**NOTA TECNICA DI INTEGRAZIONE IN MERITO ALLA SOTTRAZIONE DI SUPERFICI VEGETATE IN RISPOSTA ALLA RICHIESTA 6 DELLA CTVA**

**Raccordi aerei a 150 KV tra la Stazione di Maida e le linee Jacurso-Girifalco**

**REFR13027B2287199**

**Figura 2-1: Stralci dalla Carta delle tipologie vegetazionali e relativa legenda**

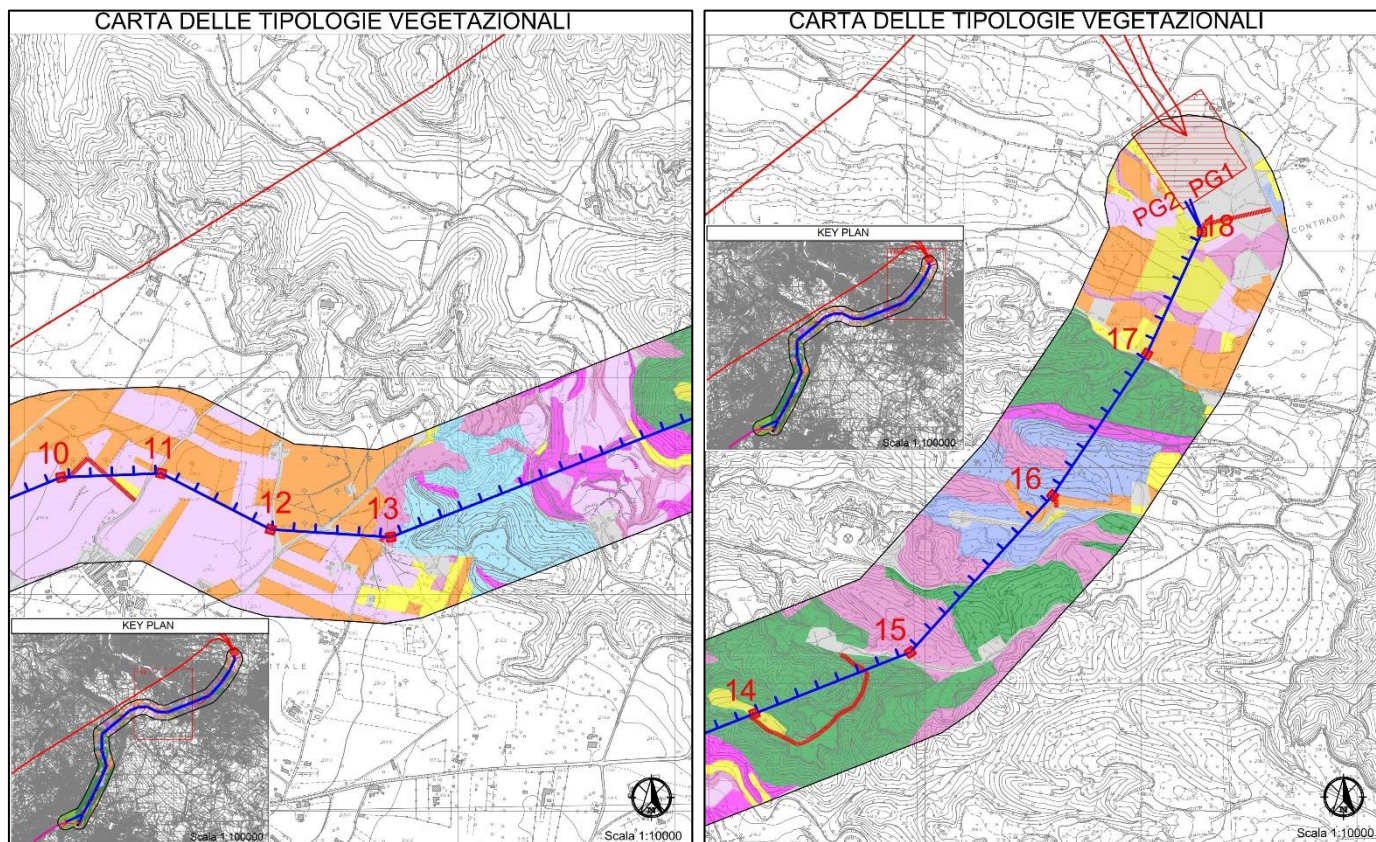
*“Specificare i quantitativi delle superfici che saranno sottratte e disturbate per ogni tipologia vegetazionale, delineando le opportune misure di mitigazione e compensazione che facciano riferimento particolare ad interventi di riordino bioecologico e strutturale dei popolamenti forestali, contenimento delle invasive ed eliminazione delle situazioni di degrado (discariche abusive ad esempio, ecc.).”*,

Nel presente paragrafo si presentano 4 stralci tratti dalla Carta delle tipologie vegetazionali (codice elaborato: DEFR13027BIAM02735\_17), i quali indicano i tipi di vegetazione presenti in un buffer di 200 m per lato dal tracciato in progetto.

Si precisa che la scala di 1:10000 riportata negli stralci fa riferimento agli elaborati originari e non è pertanto da considerarsi corretta per le immagini qui presentate.
